RAPPORT DU COLLÈGE D'EXPERTS
mandats d'étude parallèles

Etoile
Praille Acacias Vernets (PAV)

rapport du collège d'experts
février 2015

appréciation critique du projet remis au degré 1

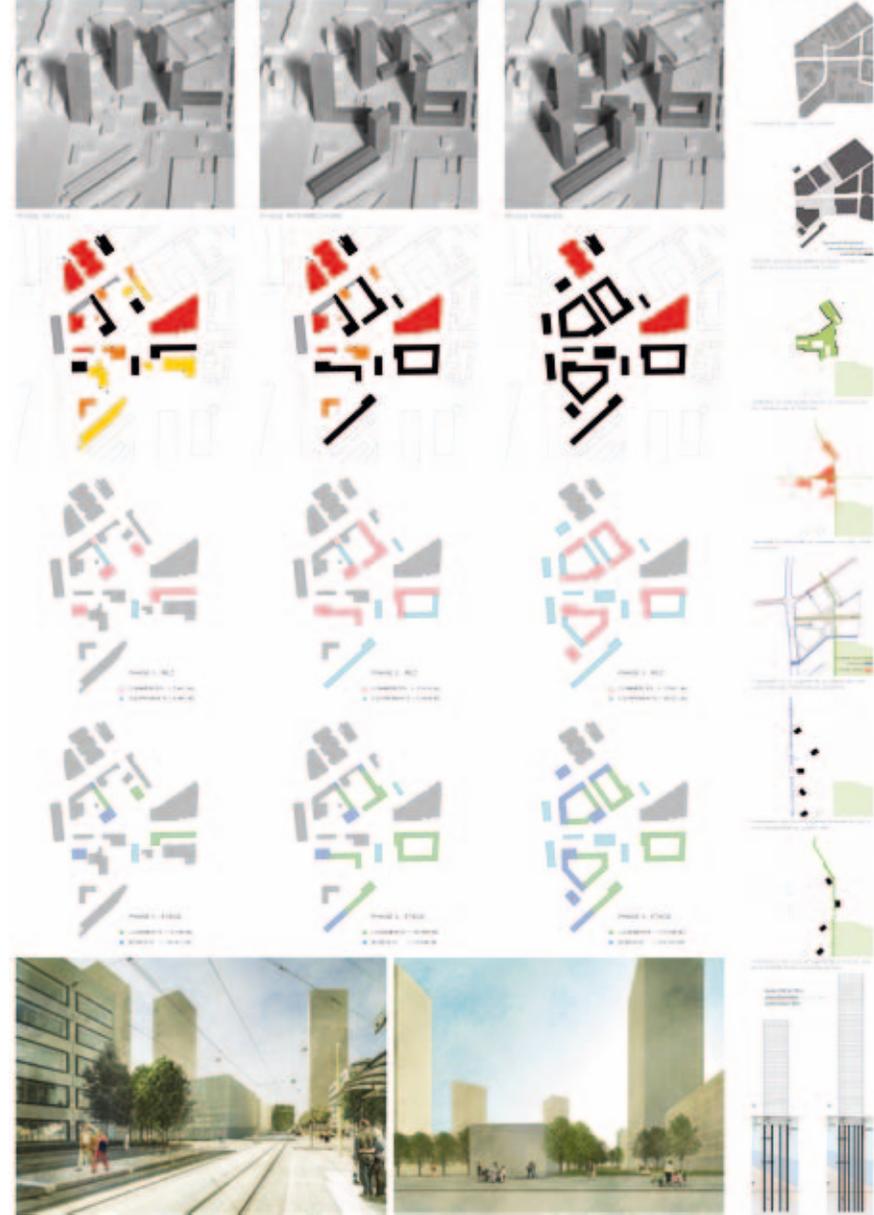
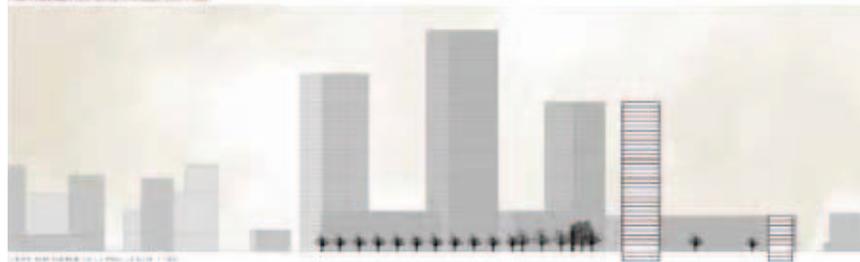
Le collège d'experts s'inquiète toutefois du fractionnement de l'espace public et de la variété des aménagements, où notamment la croix verte s'exprime un peu au premier degré. Cette complexité est doublée d'ambiguïté par le statut peu clair des coeurs d'îlots où sont sensés cohabiter des usages publics, privés et de service.

Le projet gagnerait à une plus claire définition de l'espace public et à plus de calme dans son aménagement. La maîtrise de sa configuration au fil des étapes n'est pas convaincante à ce stade, notamment au vu de l'expression de la phase initiale. Les îlots sont constitués d'immeubles contigus d'une hauteur d'environ 30 m et comprennent chacun dans un angle une tour qui se démarque par un décrochement en plan et une hauteur de 100 à 150 m. La grande taille des îlots est performante pour faire cohabiter une grande diversité de fonctions. Le développement du projet devrait aborder explicitement cette thématique en précisant les marges de manoeuvre et les invariants de constitution des îlots, équilibrant cohérence générale et souplesse d'adaptation aux affectations, mutations foncières et exigences fonctionnelles.

appréciation critique du projet remis au degré 3

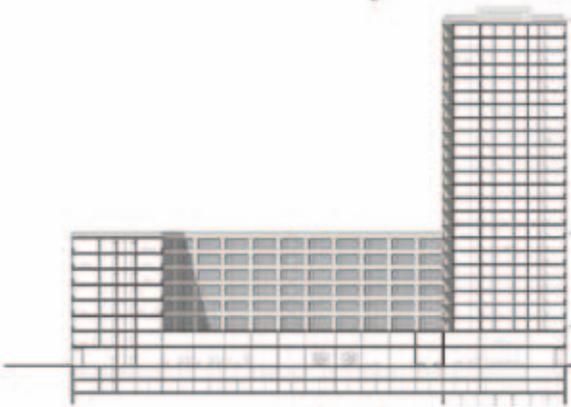
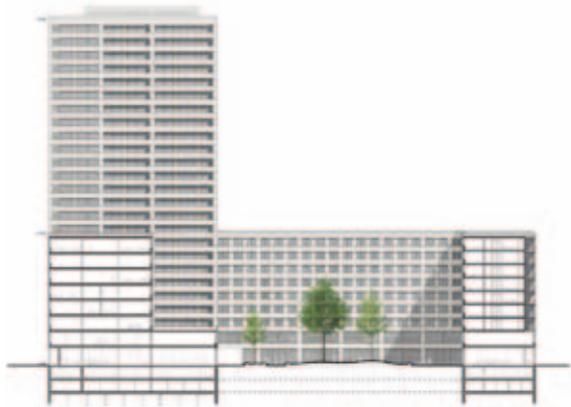
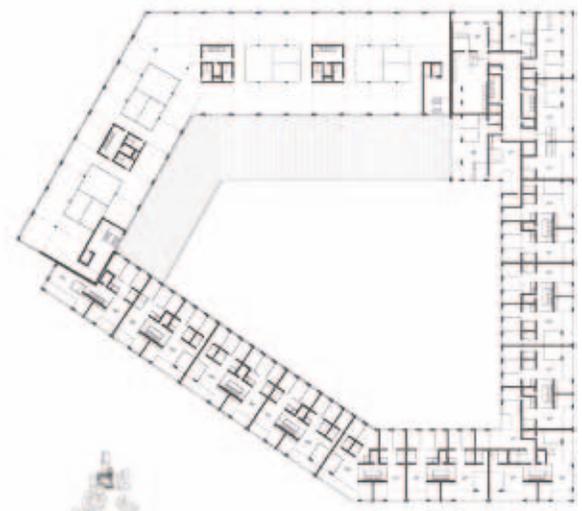
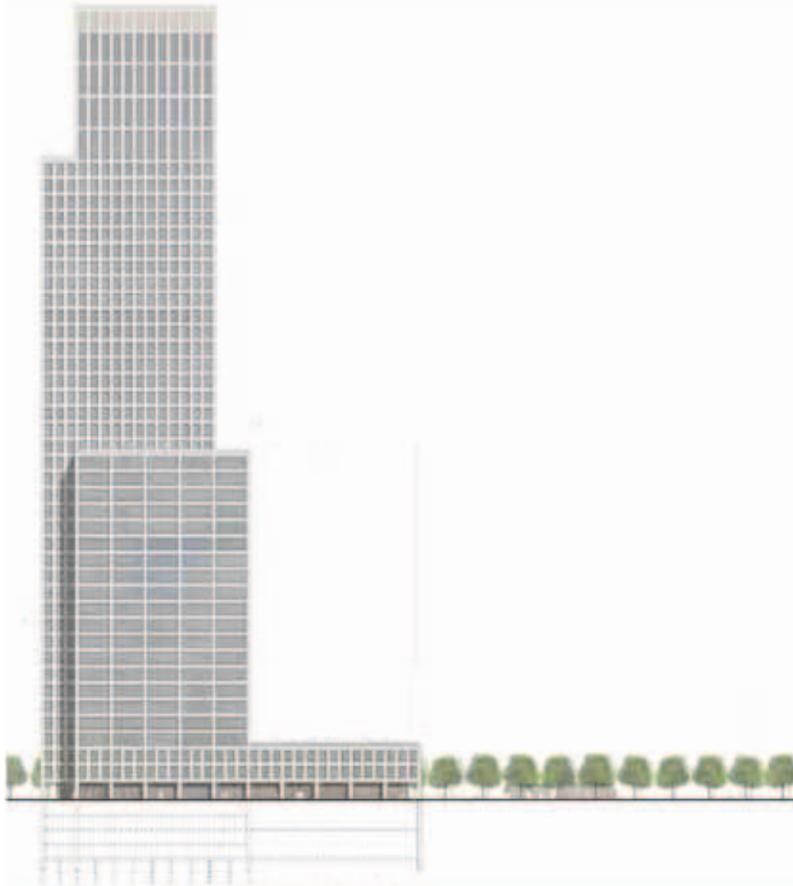
Au fil de son évolution, le projet a clairement gagné en force et en rigueur. Les adaptations de la composition générale ont permis de répondre très largement aux recommandations du collège, tout en renforçant les qualités fondamentales du concept initial. La mise en tension de la verticalité conférée au site avec l'horizontalité de la ville, appréciée dès la critique du premier rendu, se voit renforcée par une économie de moyens et une grande cohérence entre l'organisation des volumes bâtis et la définition des espaces publics. L'équipe a démontré au fil des étapes des MEP une grande capacité d'écoute et de prise en compte des attentes de l'organisateur, n'hésitant pas à rebondir en repensant ses solutions formelles sans trahir le concept initial ni les principes fondamentaux qu'ils se sont fixés. Le collège d'experts y voit un gage de confiance bienvenu pour la poursuite des études dans un cadre d'une grande complexité. La règle initiale des trois plafonds de la ville trouve un équilibre abouti et bien ancré dans la disposition complémentaire des émergences bâties et des tours. Les premières, s'élevant à 76 m, restent associées chacune à un îlot, leur constituant un ancrage sur un angle signifiant dans l'espace urbain. Ainsi fortement rattachées à l'horizon général de la ville, elles induisent le rayonnement local de l'Etoile, à l'échelle du quartier comme de l'agglomération. En contrepoint, les grandes tours s'implantent avec force dans l'espace public, telles des mégalithes qui résonnent avec le territoire transfrontalier. Émergeant directement du sol, elles s'élancent vers le ciel jusqu'à 170 m, matérialisant la verticalité conférée à ce lieu unique en reliant les extrêmes. Sans en faire un principe impératif, le collège salue le choix final des mandataires de détacher ces tours du bâti, renforçant leur statut d'exception, tant pour l'expressivité des objets architecturaux que pour l'affirmation de la polarité urbaine de l'Etoile. Il juge pertinent que, en nombre limité, elles s'appuient sur l'axe de la route des Jeunes qui connecte le site au grand territoire, intégrant ainsi cette polarité dans un système global. Leur hauteur peut être modulée, dans un équilibre encore à trouver avec la programmation, les solutions foncières et la cohérence urbanistique. Par ailleurs, certaines surfaces de plateaux dans les tours sont jugées insuffisantes et nécessiteront encore une optimisation.

L'implantation choisie pour le nouveau Palais de justice est jugée pertinente par le collège d'experts, notamment du point de vue de sa présence symbolique dans la ville, sans emphase, des divers types d'accès qu'il nécessite et de la mutualisation possible des salles d'audiences. Sans s'imposer sur l'espace public, elle prend appui sur le prolongement de la place centrale et affirme sa présence dans la ville par sa verticalité en front de la route des Jeunes. Dans le trio de tours, son gabarit intermédiaire souffre d'une certaine ambiguïté qui mériterait d'être clarifiée par un statut d'exception plus marqué qui l'associe clairement aux deux autres tours emblématiques. La confirmation de ce site et de ce type de volumétrie pour ce programme restent encore à établir et, cas échéant, nécessitera des adaptations et prescriptions à établir en cohérence avec le concept urbanistique du projet, d'entente avec leurs auteurs. Les qualités relevées au degré précédent pour la conception des îlots restent acquises et leur positionnement gagne en pertinence, notamment du point de vue de la continuité paysagère et de mobilité douce de la croix verte ainsi que de la répartition des fonctions et de la faisabilité foncière.

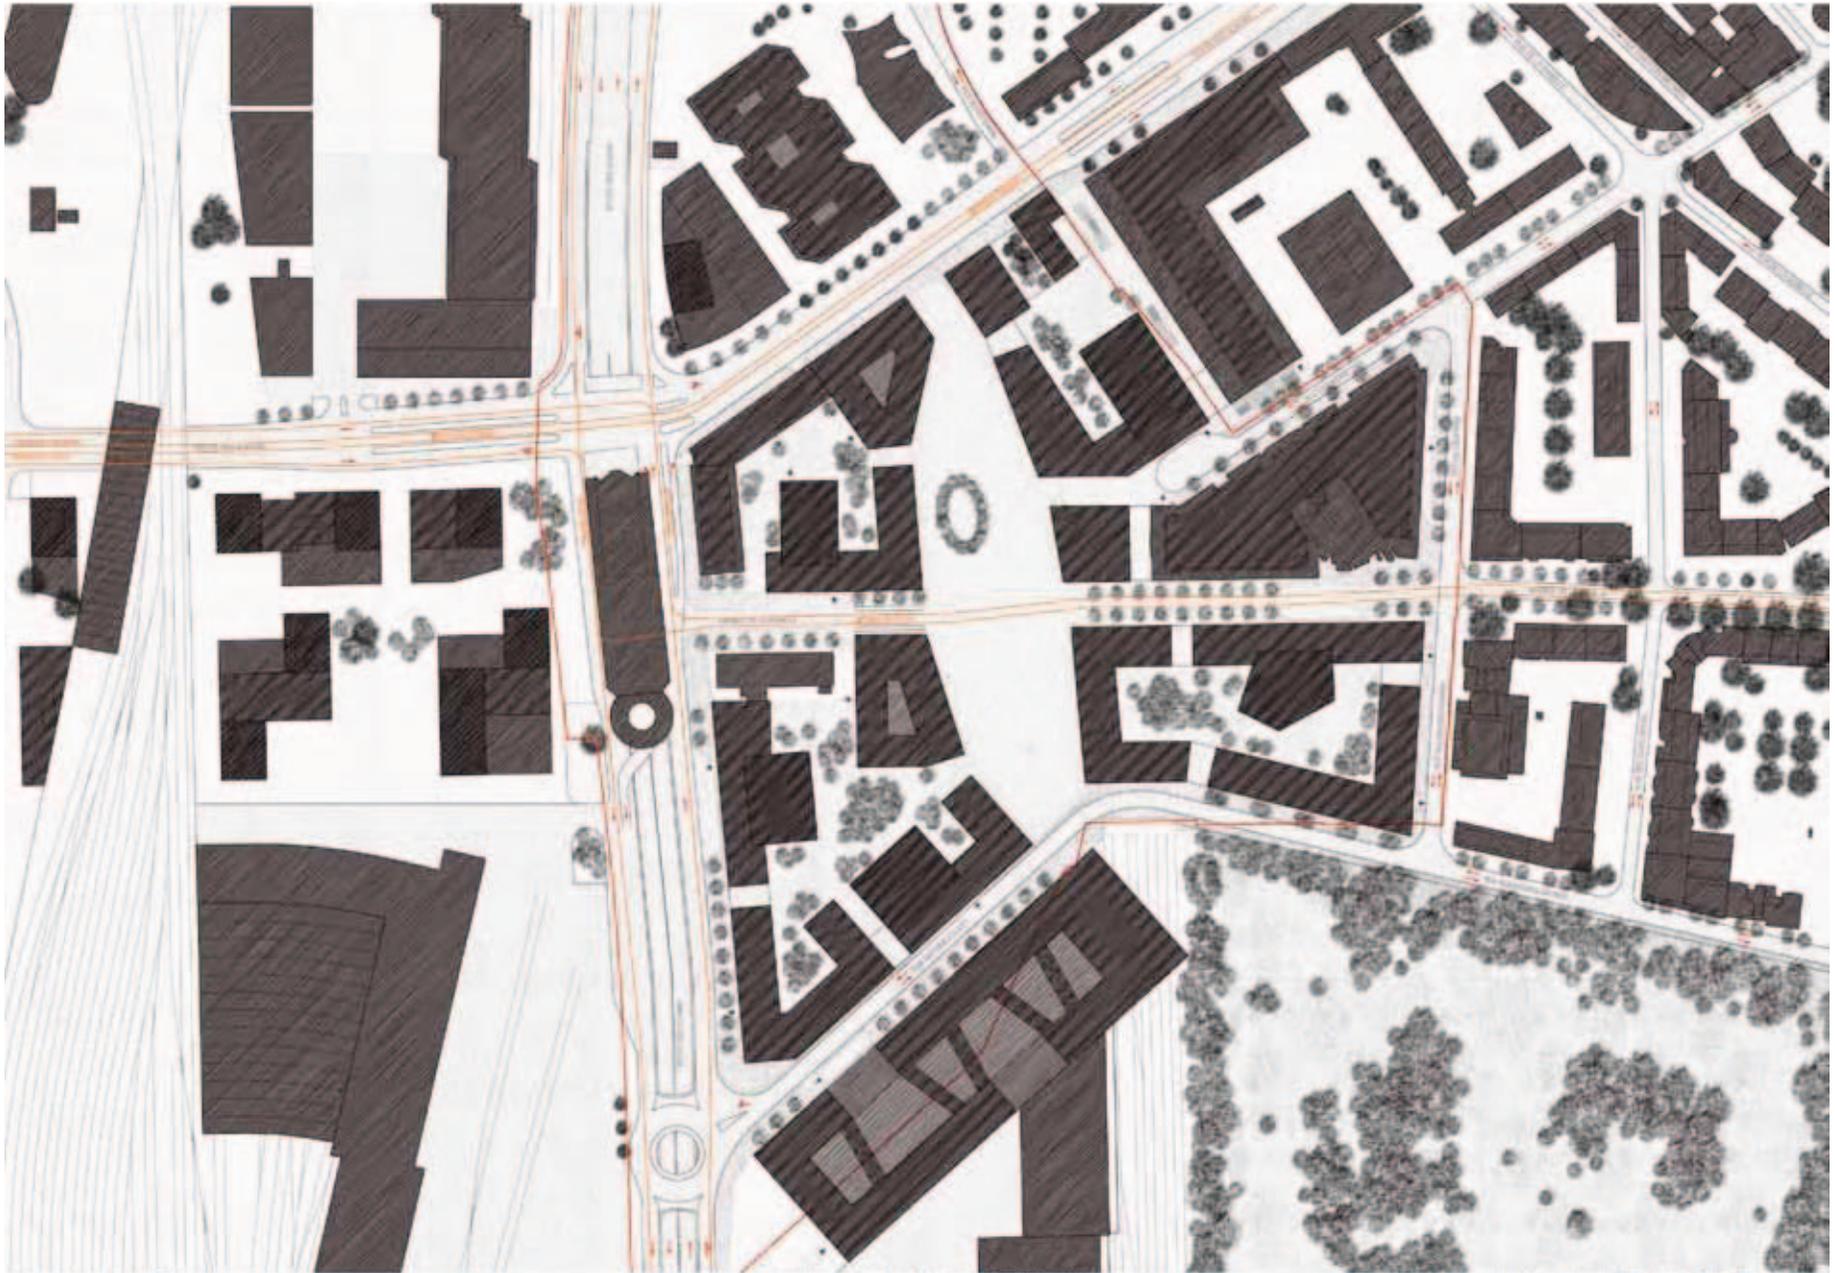
Les règles de composition du bâti donnent une première idée d'un équilibre entre cohérence et souplesse de composition. En l'état, elles ne semblent pas suffisantes et devraient faire l'objet de démonstrations plus explicites. Quel serait par exemple l'effet d'une implantation de toutes les tours du côté de la place ?

L'UBS n'ayant pas la maîtrise foncière du périmètre sur lequel est prévu son programme, le collège d'experts met en doute les chances de réalisation de l'îlot D pour celui-ci.

Pour le projet Previgest, il convient de séparer le musée et l'hôtel en immeubles distincts et, pour la tour, de ne pas prévoir uniquement une programmation 100% logements (cf. cahier des charges p. 31) et d'offrir un maximum de flexibilité en termes d'affectations possibles.

appréciation critique du projet remis au degré 1

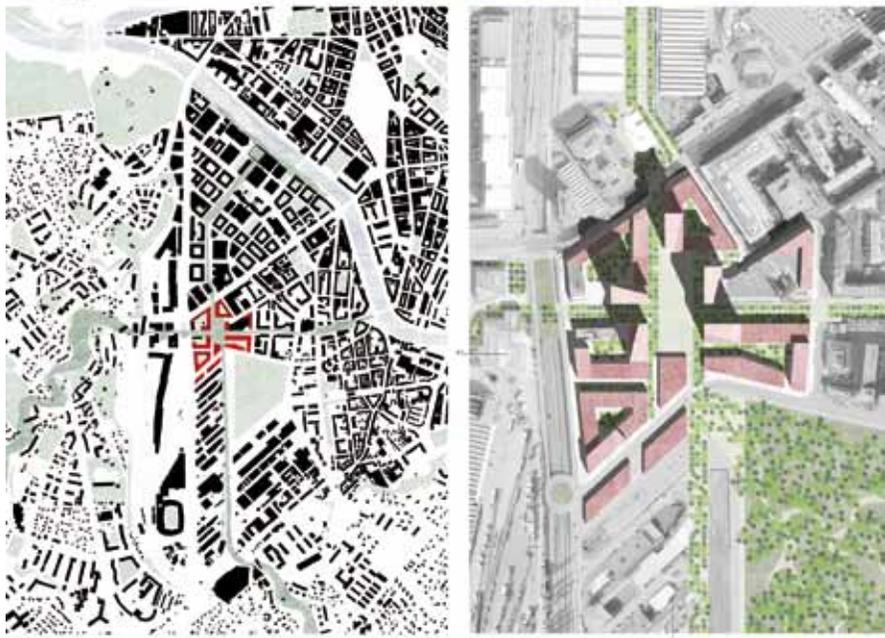
La croix verte est appropriée comme fondatrice d'une centralité composée autour d'une place publique rectangulaire, implantée rigoureusement à son intersection. Au croisement des cours restitués de la Drize et de l'Aire, cet espace majeur cherche dans son aménagement à traduire la présence de l'eau et des continuités végétales tout en affirmant sa minéralité, de manière peut-être un peu trop littérale et technique.

Le collège d'experts s'interroge toutefois sur la localisation des logements et l'accès par les intérieurs d'îlots. Leur implantation presque systématique dans les derniers étages leur offre effectivement un meilleur dégagement, mais limite grandement la diversité typologique et sociale possible, en particulier avec une très grande proportion située dans les tours. Le traitement des cœurs d'îlots laisse peu de place aux fonctions de service nécessaires aux activités et équipements.

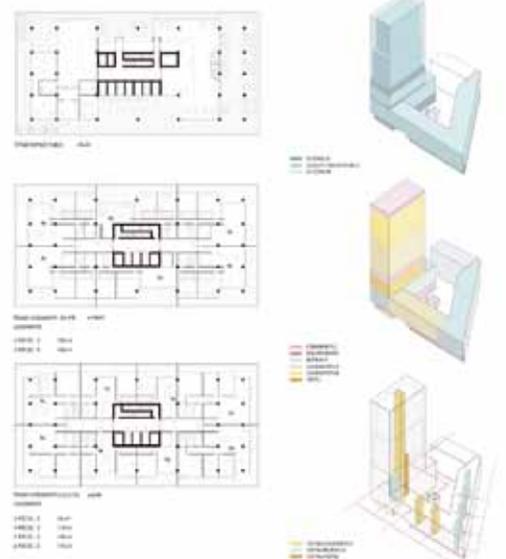
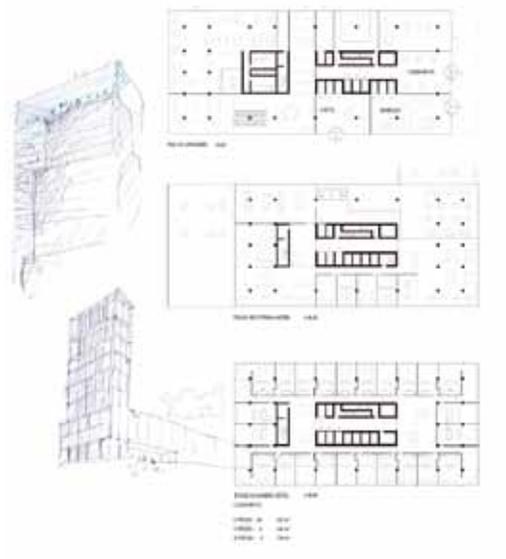
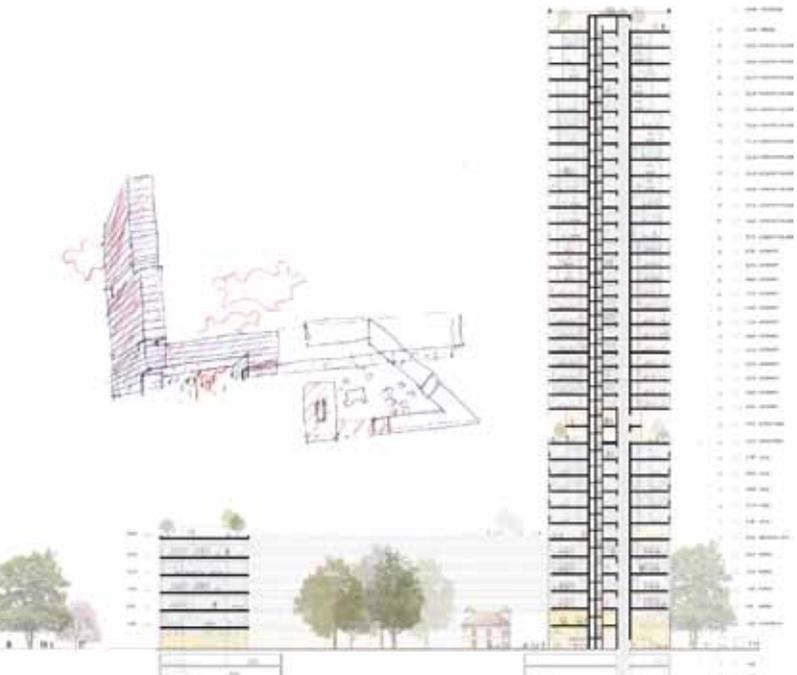
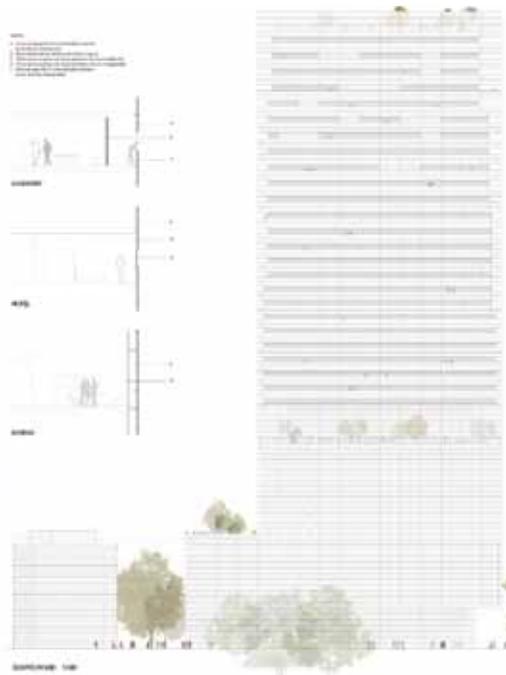
La position du nouveau Palais de justice est habile. Elle affirme sa présence sur la place sans s'y imposer et dispose, de par sa double orientation, d'un parvis indépendant sur un espace public secondaire, en articulation entre le grand parc et la place.

Le traitement du sol de la place dénote un important travail pluridisciplinaire pour intégrer le cours de la Drize, la gestion des eaux claires, le climat urbain, la biodiversité et l'ambiance spatiale avec une forte identité du lieu. Des solutions ingénieuses et innovantes sont proposées avec un grand souci du détail. Cette démarche aboutit toutefois à un aménagement très sophistiqué dans sa construction et complexe dans sa gestion. L'application par analogie du traitement très caractérisé de la place à l'ensemble des espaces publics du périmètre n'est pas jugé appropriée du fait que ses limites sont difficiles à comprendre et que le sentiment d'exclusion du site par rapport à son contexte en sort renforcé.
